Mission régionale d'autorité environnementale

**Avis délibéré de la Mission Régionale d'Autorité
environnementale des Pays de la Loire
sur le projet de mise en compatibilité par déclaration de
projet du plan local d'urbanisme (PLU)
de la commune de Grand-Auverné (44)**

n° : PDL-2019-4386

Figure 1: zonage proposé (source : dossier n°2 page 72)

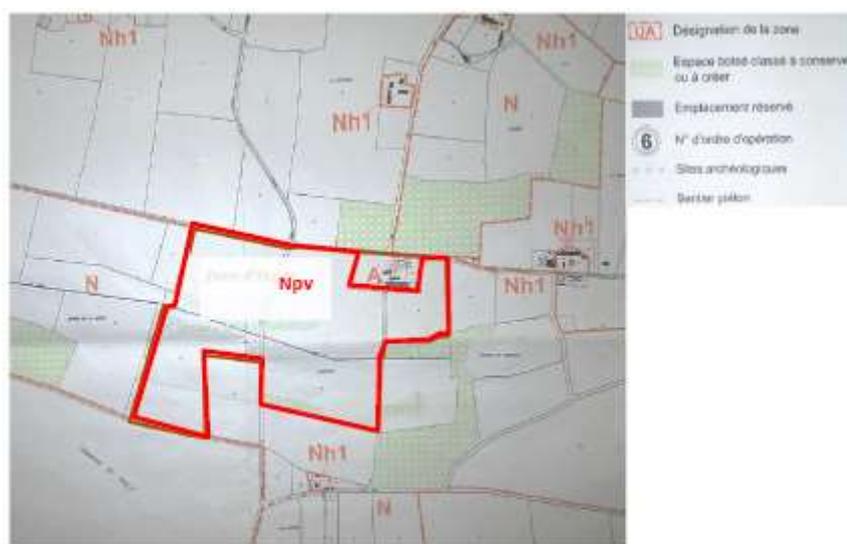
La construction de panneaux photovoltaïques sur le site de Lambrun n'étant actuellement pas permise par le PLU de Grand-Auverné, il est prévu que la déclaration de projet emporte mise en compatibilité du PLU. Cette mise en compatibilité consiste à :

- reclasser le site d'une superficie de 26,8 ha, actuellement situé en zone naturelle N, dans une nouvelle zone naturelle Npv, à créer ;
- prévoir que le règlement du secteur Npv différera de celui de la zone N au niveau des points suivants : dans le secteur Npv, seuls sont admis les panneaux photovoltaïques au sol ainsi que les constructions et installations nécessaires à leur fonctionnement, à leur entretien, à leur gardiennage et à la sécurité de la zone ; les hauteurs maximales (3,5 m à l'égout du toit) ne s'appliquent pas aux installations techniques de grand élancement indispensables dans la zone (pylônes, antennes), cheminées et autres éléments annexes à la construction ;
- imposer que les constructions du reste de la zone N soient éloignées de la limite séparative du projet de parc photovoltaïque d'une distance au moins égale à la moitié de la hauteur de la construction.
